## 改善箇所説明図

代表車種:コマツ EDR-WA105(通称名:WA200-6)

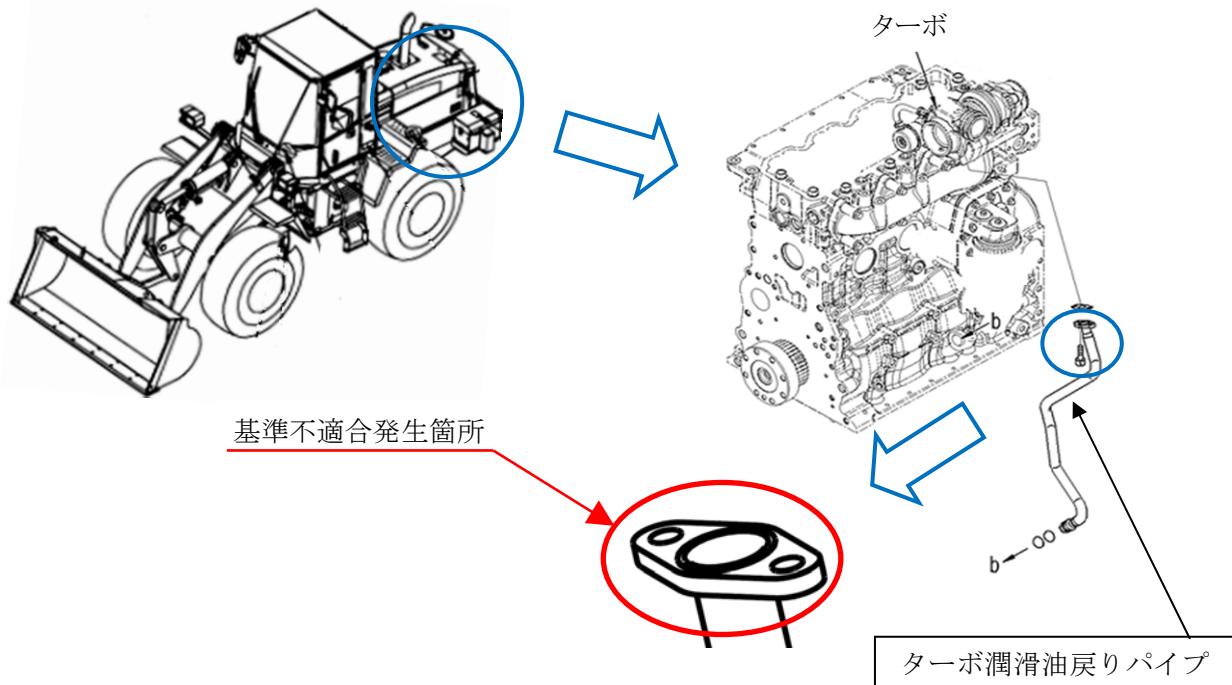
[ ターボ潤滑油戻りパイプにおいて、取付け部の構造が不適切なため取付けボルトが緩み、取付け部に微少な隙間が発生する場合がある。そのため、そのままの状態で使用を続けると、隙間から漏れた潤滑油が排気マニホールドに落ちて、発煙するおそれがある。 ]

改善措置の内容:全車両、ターボ潤滑油戻りパイプを対策品と交換する。

識別: ターボ潤滑油戻りパイプに白ペイントを塗布し識別する。
